# VAKGROEP BOUWEN&WONEN

## **Gelijkwaardige oplossingen** Beoordeeld door de Werkgroep Gelijkwaardigheid

opdracht: Ministerie van VROM

datum: 2 september 2005

figuur 2.1 - Vloerafscheiding

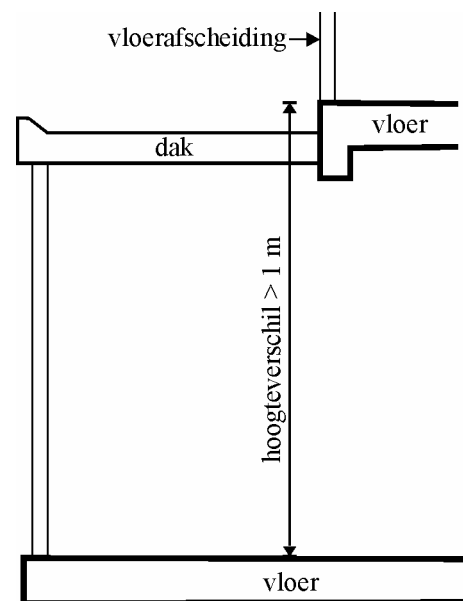
Een vloerafscheiding die grenst aan een dak is niet bestand tegen de fundamentele of bijzondere belastingscombinaties waarop een dergelijke afscheiding moet zijn berekend (artikel 2.2 eerste en tweede lid, van Bouwbesluit 2003). De vloer-afscheiding grenst aan een verblijfsgebied dat is bestemd voor niet meer dan 25 personen of, een ruimte waardoor een verkeersroute voert, waarop niet meer dan 25 personen zijn aangewezen. Aan de buitenzijde van de afscheiding is een niet transparant dak aanwezig met een breedte tot de afscheiding van ten minste 2 m. Het hoogteverschil tussen de bovenkant van de vloer en de bovenkant van het dak is niet meer dan 0,35 m.

Met een vloerafscheiding wordt beoogd te voorkomen dat een persoon door de vloerafscheiding heen valt en vervolgens meer dan 1 m naar beneden valt. Nu tussen de vloer en het dak geen groter hoogteverschil aanwezig

is dan 1 m, zal een persoon die onverhoopt door de afscheiding heen valt minder dan 1 m naar beneden vallen als:

- het dak sterk genoeg is (hetgeen het geval is bij een niet transparant dak), en
- de afstand tot de rand van het dak voldoende groot is, en
- geen situatie kan ontstaan dat mensen door het raam heen worden gedrukt.

Een dak dat niet transparant is moet bestand zijn tegen een stootbelasting met een kinetische energie van 0,35 kNm (onderdeel 9.5 van NEN 6702). Dit is een energie die vrijkomt bij een persoon die 100 kg weegt en 0,35 m naar beneden valt.

#### *Beoordeling*

- Een vloerafscheiding die grenst aan een ruimte waardoor een verkeersroute voert, die niet is bestemd voor gebruik door meer dan 25 personen, heeft een gelijkwaardige constructieve veiligheid, als zich aan de buitenzijde van de afscheiding een dak bevindt waarvoor geldt dat:
  - het niet transparant is (dat wil zeggen dat het bestand is tegen de bijzondere belastingscombinaties met de stootbelasting als bedoeld in onderdeel 9.5 van NEN 6702), en
  - het hoogteverschil tussen de bovenkant van het dak en de bovenkant van de vloer niet meer is dan 0,35 m, en
  - de breedte van het dak ten minste 2 m is.
- Bij de gekozen oplossing is er geen reden om aan te nemen dat daarmee de mate van veiligheid, bescherming van de gezondheid, bruikbaarheid, energiezuinigheid en bescherming van het milieu minder is dan met de betrokken voorschriften is beoogd.

figuur 2.2 - Luchtstromingstrajecten

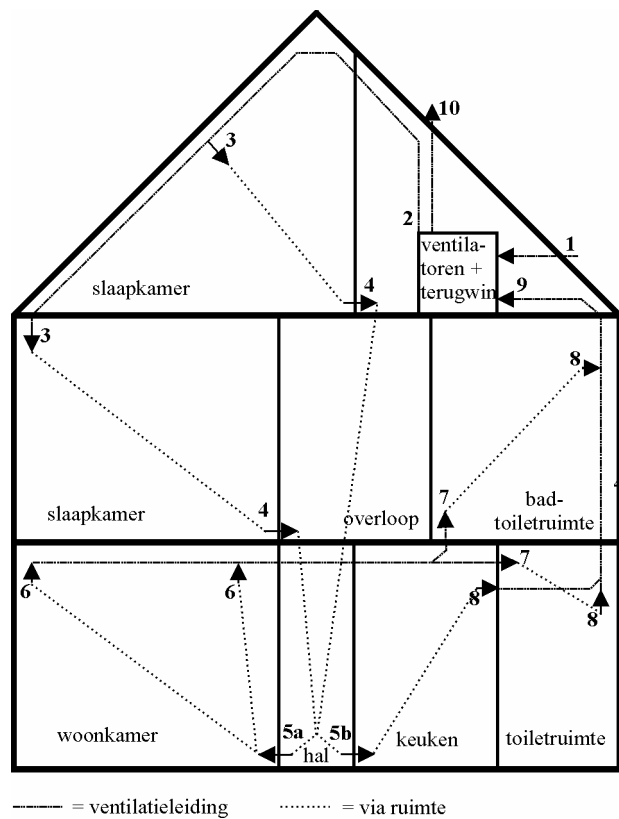
Bij het ontwerp van de gebalanceerde ventilatie is gekozen voor de volgende, schematisch in figuur 2.2 weergegeven, luchtstromingstrajecten:

- 1-2: van buiten naar ventilatie-unit, en
- 2-3: van unit naar toevoerpunten in slaapkamers (via ventilatieleidingen), en
- 3-4: van toevoerpunten in slaapkamer naar overstroomvoorzieningen (spleten onder de deuren) van die slaapkamers, en
- 4-5: van overstroomvoorzieningen slaapkamers naar overstroomvoorziening (spleten onder deuren) woonkamer en keuken, en
- 5a-6: van overstroomvoorziening woonkamer naar afvoerpunten in woonkamer, en

- 5b-8: van overstroomvoorziening keuken naar afvoerpunt in keuken, en  
 6-7: van afvoerpunten woonkamer door overstroomvoorziening (ventilatieleiding) naar toevoerpunten in toiletruimte en bad-toiletruimte, en  
 8-9: van afvoerpunten in keuken, toiletruimte en bad-toiletruimte naar ventilatie-unit (via ventilatieleiding), en  
 9-10: van ventilatie-unit naar buiten (op voldoende afstand van toevoer; bepaald door verdunningsfactor).

Bij deze wijze van ventileren wordt 100% van de nominale capaciteit voor één of meer verblijfsgebieden (met slaapkamers) ook voor de nominale capaciteit van een ander verblijfsgebied (met woonkamer en keuken) gebruikt. Dit voldoet niet aan het bepaalde in artikel 3.53, eerste lid, waarin is bepaald dat ten minste 50% van de nominale capaciteit van een verblijfsgebied rechtstreeks van buiten moet komen. Bovendien zullen zich hierbij meer dan twee overstroomvoorzieningen in een luchtstromingstraject bevinden. Dit voldoet niet aan een in onderdeel 5.1.2.1 van NEN 1087 gegeven voorwaarde waaronder NEN 1087 op grond van de in artikel 3.48, eerste lid, van Bouwbesluit 2003 voorgeschreven bepalingsmethode mag worden toegepast.

- De Werkgroep is van mening dat de gekozen oplossingen voldoen aan artikel 1.5, eerste lid van Bouwbesluit 2003. De Werkgroep is tot deze conclusie gekomen op basis van de volgende beoordeling.
  - Het feit dat alle ventilatielucht vanuit de slaapkamers in de woonkamer komt en daarna in de keuken, kan worden beschouwd als een oplossing die op zijn minst een gelijkwaardige beperking van de verontreiniging van de binnenlucht in de woning geeft als met de desbetreffende prestatie-eis is beoogd.

- Een eventuele lagere capaciteit dan de nominale capaciteit van een verblijfsgebied of verblijfsruimte kan bij het aangehouden aantal opgegeven bewoners als een capaciteit worden beschouwd die een beperking van de verontreiniging van de binnenlucht geeft die gelijkwaardig is aan hetgeen de wetgever heeft beoogd.

- Een groter aantal overstroomvoorzieningen leidt bij toepassing van ventilatoren waarvan de vermogens op dit grotere aantal is afgestemd niet tot een onvoldoende capaciteit. Hiervan uitgaande is het grotere aantal overstroomvoorzieningen gelijkwaardig aan hetgeen met de bepalingsmethode (NEN 1087) is beoogd.

figuur 2.3 - groep van toiletruimten

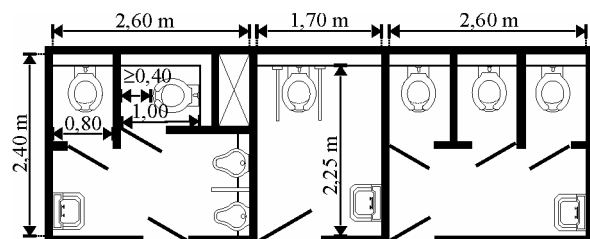
In een gebouw worden, overeenkomstig de gangbare praktijk, op bepaalde plaatsen toiletruimten gegroepeerd. Elke groep heeft een indeling zoals is te zien in figuur 2.3 en bestaat uit drie delen, met de volgende indeling:

deel 1: Een voorruimte, waarin zich twee urinoirs en een wasbak bevinden. Vanuit die voorruimte kunnen twee toiletruimten worden

De voorruimte waarin zich twee urinoirs bevinden, wordt aangemerkt als zijnde twee toiletruimten. Voor deze casus is elke toiletgroep gerekend als zijnde 8 toiletruimten.

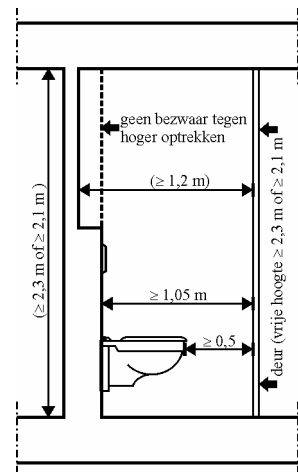
In een op grond van artikel 4.35, zesde lid, van Bouwbesluit 2003 verplichte toiletruimte wordt een hangtoilet aangebracht (zie figuur 2.6). De lengte van de vloeroppervlakte van de toiletruimte is 1,05 m. Deze lengte is minder dan de in artikel 4.38, eerste lid, van Bouwbesluit 2003 voor een dergelijke toiletruimte voorgeschreven lengte van 1,2 m. Deze afstand moet worden gemeten tussen de wanden die voldoen aan de ten hoogste toegestane wateropname als bedoeld in artikel 3.28, eerste lid, van Bouwbesluit 2003. Een gangbaar hangtoilet heeft een lengte van 0,55 m. De resterende ruimte voor de toiletpot is ten minste 0,5 m.

De breedte en de hoogte van de vloeroppervlakte en de hoogte boven die oppervlakte voldoen aan het eerste respectievelijk vierde lid van artikel 4.38 van Bouwbesluit 2003.

**figuur 7 Woongebouw met atrium**

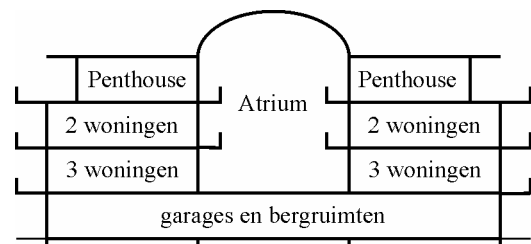
Een bouwplan voor een woongebouw met 12 woningen is ontworpen, zoals in **figuur 7** schematisch is weergegeven. De toegangen van deze woningen liggen aan galerijen die zich in een besloten atrium bevinden. Elke woning grenst met een verblijfsgebied aan een galerij. Elk verblijfsgebied heeft ten minste één raam dat uitzicht geeft op het atrium. Als gevolg hiervan kan vrijwel niet worden voldaan aan de vereiste karakteristieke isolatie-index voor luchtgeluid ( $I_{u;k}$ ) van 0 dB.

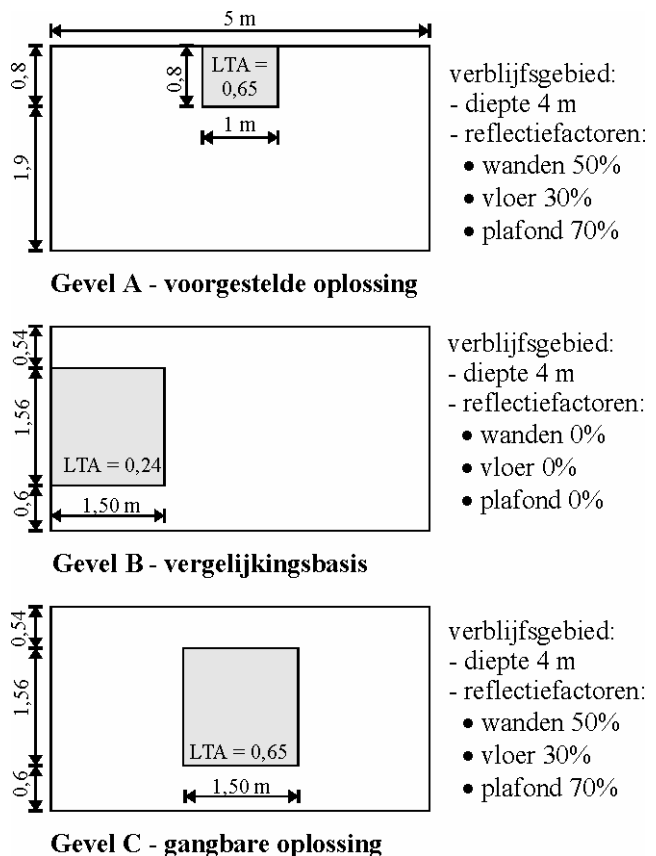
De voorgestelde oplossing is echter geen 'gelijkwaardige oplossing' en voldoet derhalve niet aan Bouwbesluit 2003. Dit vloeit enerzijds voort uit het feit dat de voorgestelde oplossing is vergeleken met een niet gangbare oplossing, doordat is uitgegaan van:

- zonwerend glas,
- niet reële reflectiefactoren, en
- een ongebruikelijke plaatsing van het raam.

Anderzijds vloeit het niet gelijkwaardig zijn voort uit het feit dat een beoordeling heeft plaatsgevonden op basis van de verlichtingssterkte op een horizontaal vlak (referentievlak), hetgeen een niet door het voorschrift beoogd effect is.

De toepassing van zonwerend glas heeft de wetgever aan de verantwoordelijkheid van de markt gelaten. Het effect van de beide andere aspecten is veeleer toe te schrijven aan de verkeerde keuze van de beoordelingsbasis. Voor de beoordelingsbasis is namelijk ten onrechte uitgegaan van een gemiddelde verlichtingssterkte op een horizontaal vlak. Dit effect heeft geen causaal verband met hetgeen de wetgever heeft beoogd, met het kunnen waarnemen van daglicht in een verblijfsgebied van bepaalde gebruiksfuncties.
